本審査議案第 1 号

旭川圏都市計画道路の変更について
(北海道決定)

令和 8 年 6 月
旭 川 市

都市計画変更に係る理由書

永山東光線 橋梁高架区間

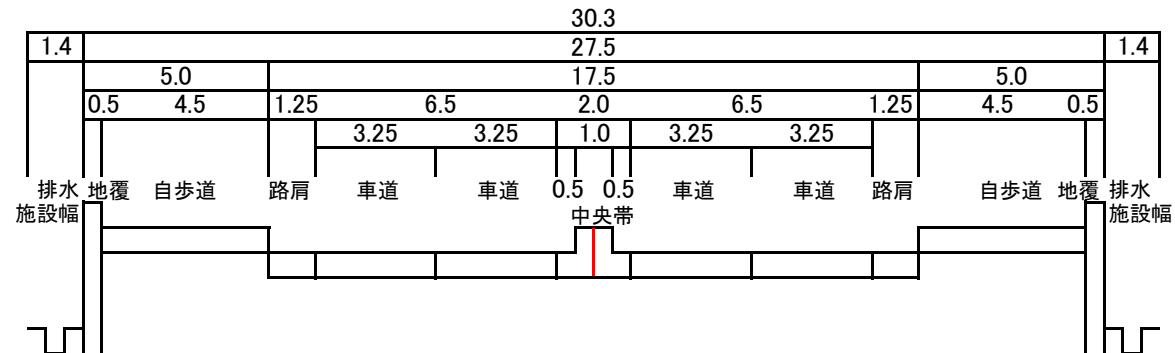
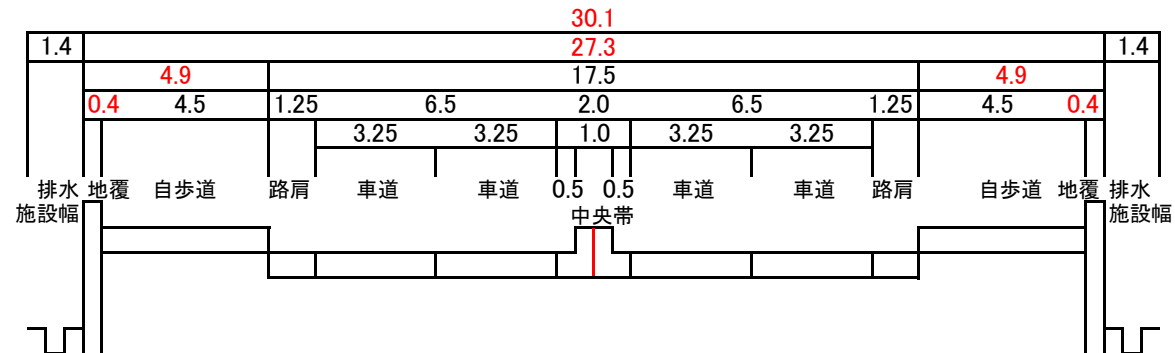
変更前(新星町側高架部副道無し)

変更後(新星町側高架部副道無し)

永山東光線 擁壁高架付加車線区間

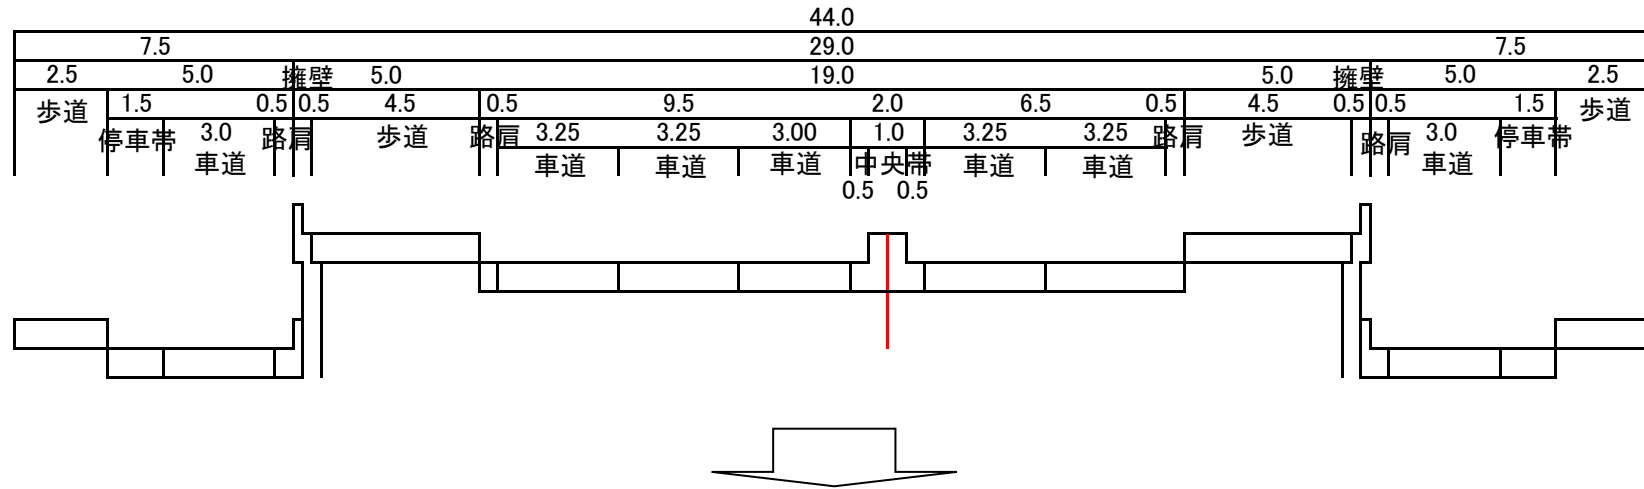
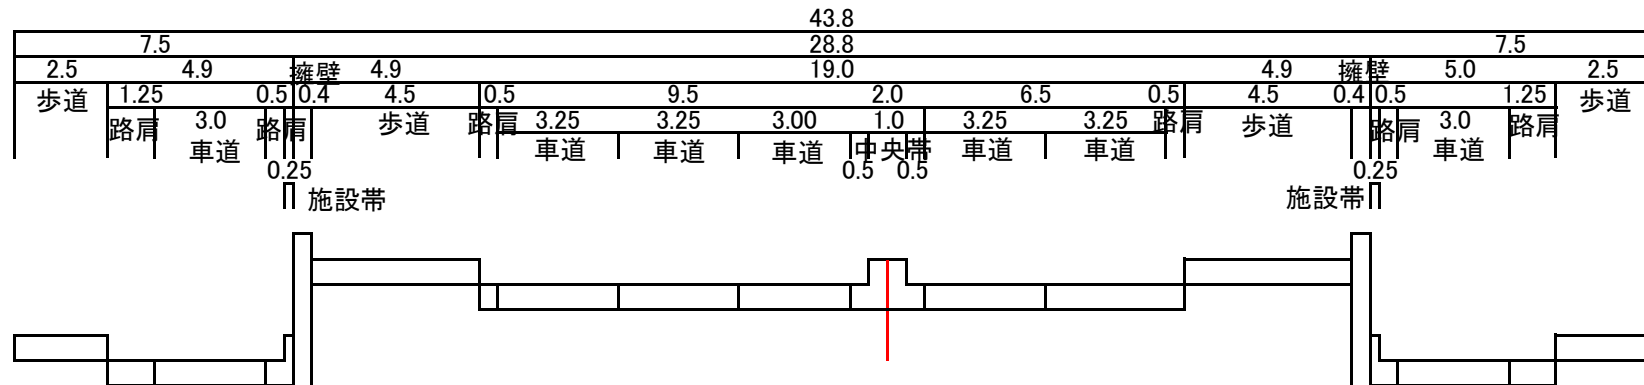
変更前(新星町側高架部副道有り)

変更後(新星町側高架部副道有り)

永山東光線 橋梁高架区間

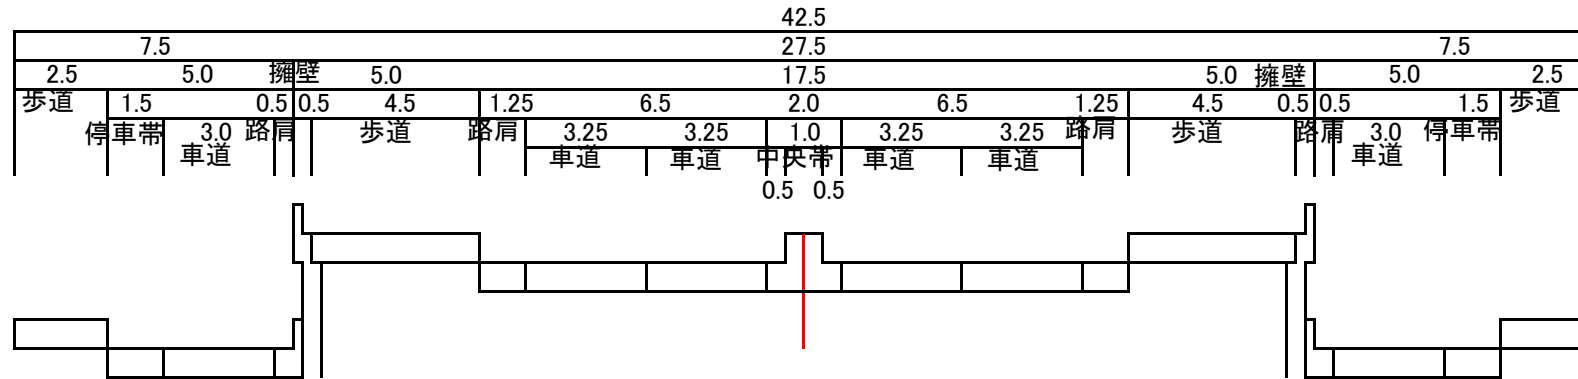
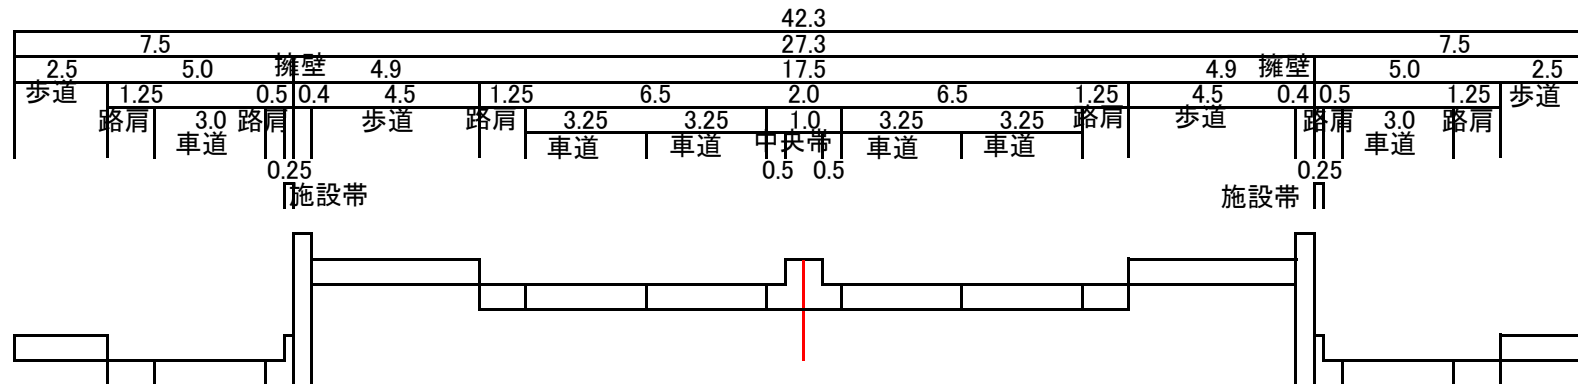
変更前(新星町側高架部副道有り)

変更後(新星町側高架部副道有り)

永山東光線 副道合流区間

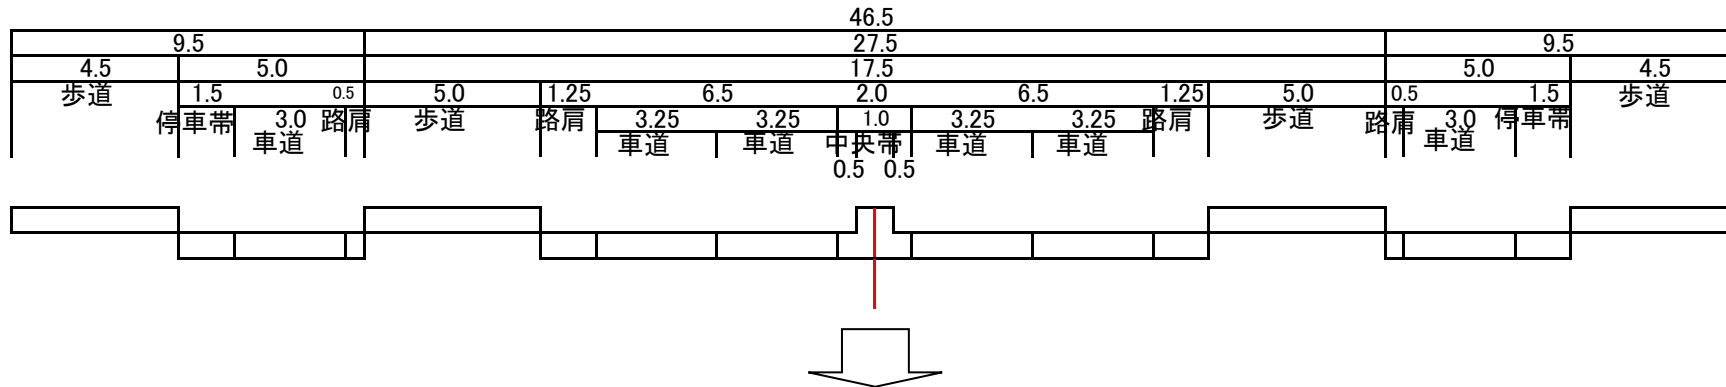
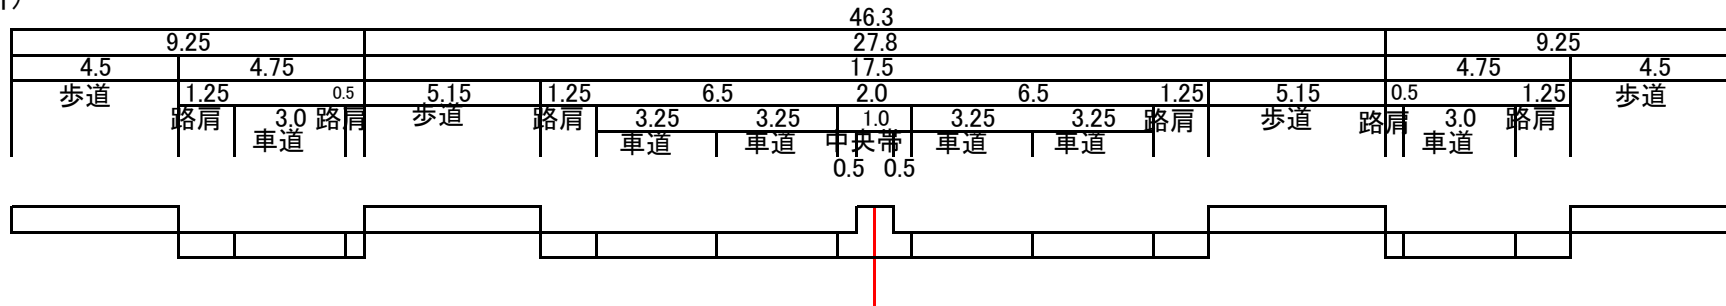
変更前(新星町側高架部副道有り)

変更後(新星町側高架部副道有り)
